**REPUBLICA DE CHILE
SERVICIO DE EVALUACION AMBIENTAL
REGION DE LA ARAUCANIA**

MATERIA: Pertinencia Ingreso SEIA Modificación Proyecto DIA Regularización y Ampliación Piscicultura Cherquenco comuna de Vilcún.

RESOLUCIÓN EXENTA N° 254 /2017

Temuco, 03 OCT. 2017

Figura 1. Plano de planta del sistema de filtración y sedimentación de efluente modificado.

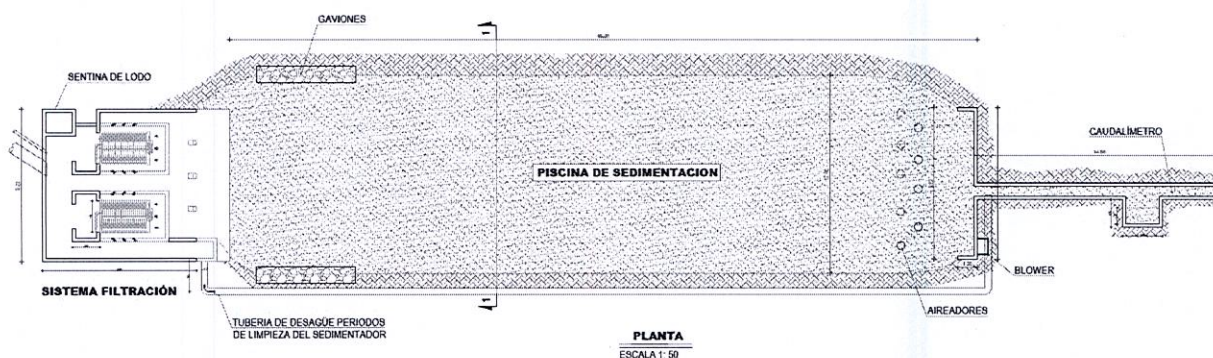
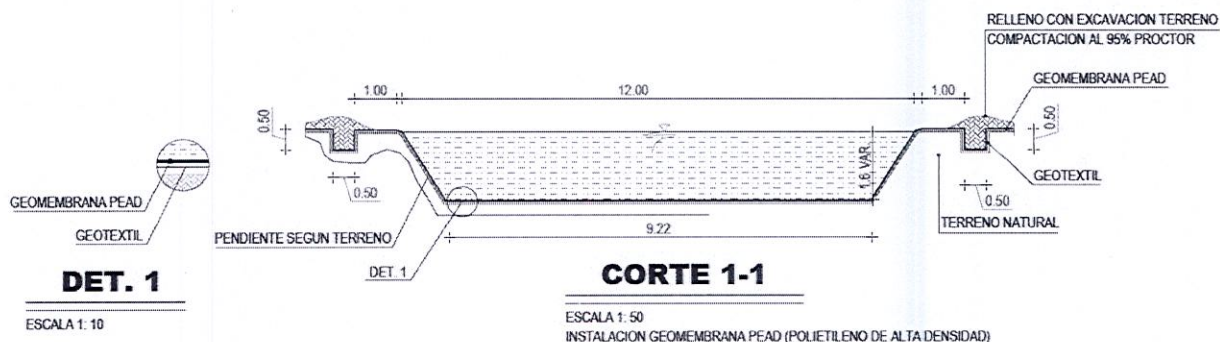
El segundo objetivo, es La modificación del sedimentador pretende utilizar al máximo el área disponible y modificar la materialidad de su construcción. De este modo, se considera un sedimentador de 45m de largo, con ancho máximo de 12m y 9,22m en el fondo y una profundidad de 1,2m. La impermeabilización del sedimentador será con Geomembrana PEAD (Poliétileno de alta densidad) además de una lámina Geotextil (figura 2). La figura siguiente muestra la configuración del sistema de filtración y sedimentación de efluentes.

3.1. Los Ajustes en el sistema de tratamiento de efluentes no son significativos desde el punto de vista ambiental, toda vez que se incorpora un filtro de respaldo que mejora la condición actual del sistema de tratamiento de riles y al cambiar la materialidad de la unidad de impermeabilización no se disminuye la superficie de trabajo, además en ningún caso existe un aumentar el caudal operacional.

Figura 3. Sistema de tratamiento para reúso de agua (imagen referencial).

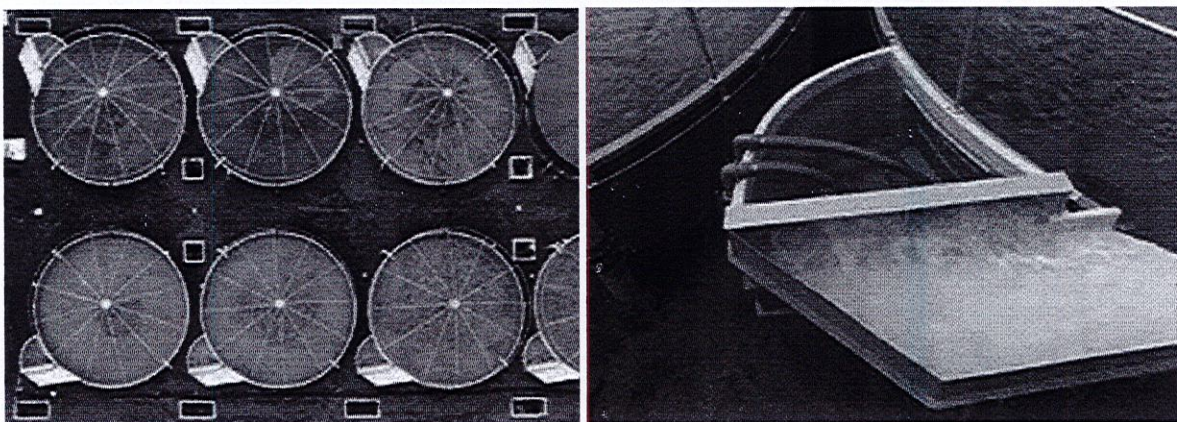
Como se observa en la figura siguiente, la instalación del sistema de tratamiento para reúso de agua, no demandan grandes obras civiles. El Sistema de Reúso Individual de Baja Carga contemplado, es un equipo compacto que se adhiere al estanque y permite la *desgasificación*, *oxigenación* y *movimiento del agua* (que permite la autolimpieza del estanque) con la misma Bomba de Aire. La remoción de los sólidos es a través de la descarga central del estanque, este caudal arrastra los sólidos hacia afuera del sistema. La remoción de sólidos temprana, evita el fraccionamiento de las partículas de fecas y exceso de alimento, ayudada por la velocidad optima de giro del estanque, producto del gran caudal de agua, garantiza un 95% de remoción.

3.2. Modificación en estructuras de cultivo e incorporación de un sistema de reúso de agua en 18 estanques no es de carácter significativo dado que al aumentar el volumen de cultivo en 230 m³ se requiere de un incremento de agua la que provendría del sistema de reúso y en ningún caso de un caudal adicional del Estero Pichiquepe u otra captación. Ello permitiría, realizar una mejor distribución de biomasa sin aumento de producción anual de peces ni un cambio en las etapas de cultivo (se mantiene el máximo aprobado de 80 toneladas anuales de peces de 60 gramos, manteniendo una biomasa instantánea de 36 toneladas).

Figura 4. Plano de planta del área de acopio temporal de residuos industriales sólidos no peligrosos.

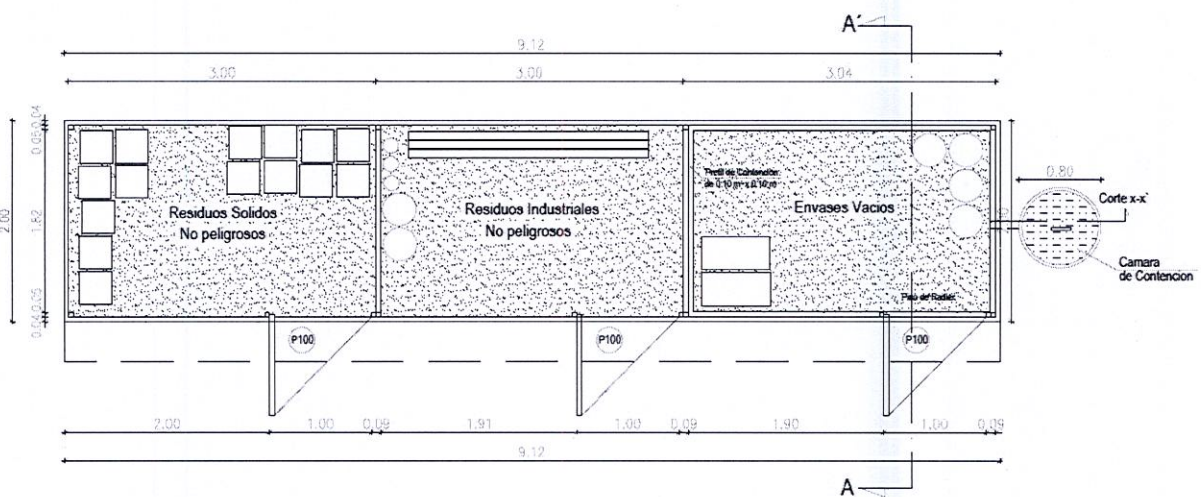
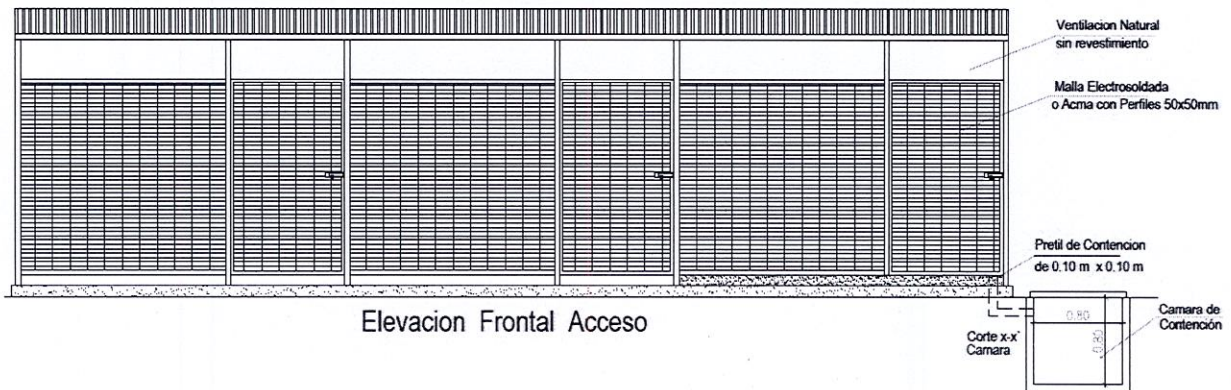
La modificación tiene por objeto optimizar los espacios y aprovechar construcciones existentes. Con este fin, se considera habilitar un área de 18,24m², techada, con piso de hormigón y cierre perimetral con malla Acma, separada en tres recintos con superficies semejantes, con acceso independiente, para el acopio temporal de residuos industriales sólidos no peligrosos (12m²) y acopio de materiales y equipos reutilizales (6,24m²).

3.4. Modificación y reubicación de las áreas de acopio de residuos sólidos no peligrosos, no se considera una modificación significativa dado que no es de carácter ambiental ya que es del tipo operacional toda vez que la nueva bodega es sobre la base de instalaciones existente y siempre dentro del mismo predio aprobado ambientalmente.
